敦賀発電所敷地内の破碎帯調査に関する有識者会合 ピア・レビュー会合の状況について

日本原子力発電株式会社

ピア・レビュー会合で出された主なご意見

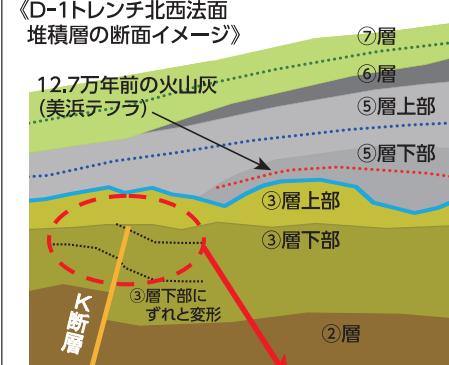
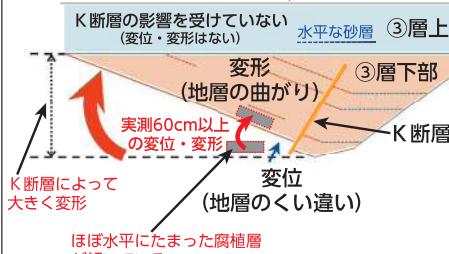
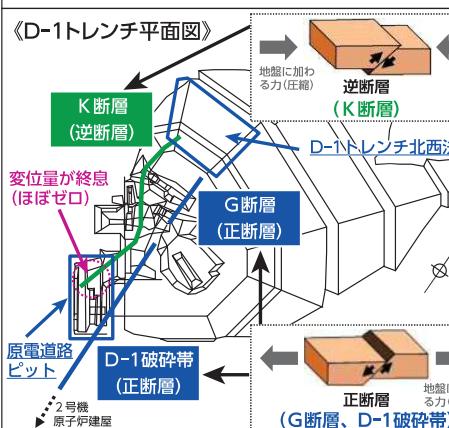
論点	敦賀担当の有識者が作成した評価書案	他の発電所を担当している有識者から出された主なご意見 (ピア・レビュー会合(平成26年12月10日)議事録より要約)	論点の説明図 (当社資料から抜粋)
地層の堆積年代(⑤層下部)	<p>⑤層下部は、12～13万年前以降に堆積した可能性がある。</p> <ol style="list-style-type: none"> 12.7万年前の火山灰（以下、美浜テフラという）の含有率が低い。 ⑤層最下部で美浜テフラが検出されないのは、地層の粒が粗いためであり、堆積年代を特定できない。 	<p>⑤層下部は、12～13万年前頃の地層と評価できる。</p> <ol style="list-style-type: none"> 濃集分析※で火山灰の出現パターンが認められることが重要。評価書案には濃集分析結果の記載がない。含有率が低いことだけを記載するのは、評価をミスリードする。 (※火山灰の含有率が低いものを対象とした分析手法) ⑤層最下部で美浜テフラが検出されないというのは、その地層が美浜テフラよりも前に堆積したことを示しており、美浜テフラの降灰層準※を認定するのはごく自然である。 (※上空から降り積もった火山灰が、ほとんど移動しないで降り積もった場所に残った層。この火山灰により地層の年代が特定できる。) 	 <p>《D-1トレーンチ北西法面 堆積層の断面イメージ》</p> <p>12.7万年前の火山灰（美浜テフラ）</p> <p>⑦層 ⑥層 ⑤層上部 ⑤層下部 ③層上部 ③層下部 ②層</p> <p>K断層</p> <p>③層下部にずれと変形</p>
K断層の活動性	<p>K断層が、⑤層堆積後（12～13万年前以降）に活動した可能性は否定できない。</p> <ul style="list-style-type: none"> ③層は堆積構造が明確でない地層のため、活動性の議論が困難である。 	<p>K断層を覆う地層は、③層であることは現場で確認できる。</p> <ul style="list-style-type: none"> 観察事実に基づけば、③層の走向、傾斜はむしろ非常によく揃っているデータと見るべきである。さらにこれらのデータは、2つのデータ群に分かれることは明らかである。 原電道路ピットの③層は、D-1トレーンチ北西法面から連続して確認されていることが重要。 	 <p>K断層の影響を受けていない（変位・変形はない） 水平な砂層 ③層上部</p> <p>変形（地層の曲がり） ③層下部</p> <p>K断層</p> <p>実測60cm以上の変位・変形</p> <p>K断層によって大きく変形</p> <p>変位（地層のくい違い）</p> <p>ほぼ水平にたまたま腐植層が傾いている</p>

D-1破碎帯(G断層)とK断層の連続性	<p>K断層は、D-1破碎帯と一連の構造である可能性が否定できない。</p> <ol style="list-style-type: none"> 「走向、傾斜」から判断して、K断層は、D-1破碎帯につながっている可能性がある。 K断層の変位が南に向かって急激に減少し、原電道路ピット付近で認められなくなることは不自然である。 	<p>K断層は、D-1破碎帯とまったく異なる。</p> <ol style="list-style-type: none"> 断層の走向、傾斜、破碎の程度などの複数の観点から見て、D-1破碎帯（正断層）とK断層（逆断層）とはまったく異なるものである。 K断層は原電道路ピットでは変位量が終息し、ほぼゼロになるということは事実である。主断層から別れてできた副断層が急激に小さくなるという事例は経験的に多々あり、不自然ではない。 <p>また、副断層は分布が局所的という事実があり、K断層が2号炉の方向へ連続する可能性は非常に考えにくい。</p>	 <p>《D-1トレーンチ平面図》</p> <p>K断層（逆断層）</p> <p>G断層（正断層）</p> <p>逆断層（K断層）</p> <p>D-1トレーンチ北西法面</p> <p>変位量が終息（ほぼゼロ）</p> <p>原電道路ピット</p> <p>2号機原子炉建屋</p> <p>D-1破碎帯（正断層）</p> <p>正断層（G断層、D-1破碎帯）</p> <p>地盤に加わる力（圧縮）</p>
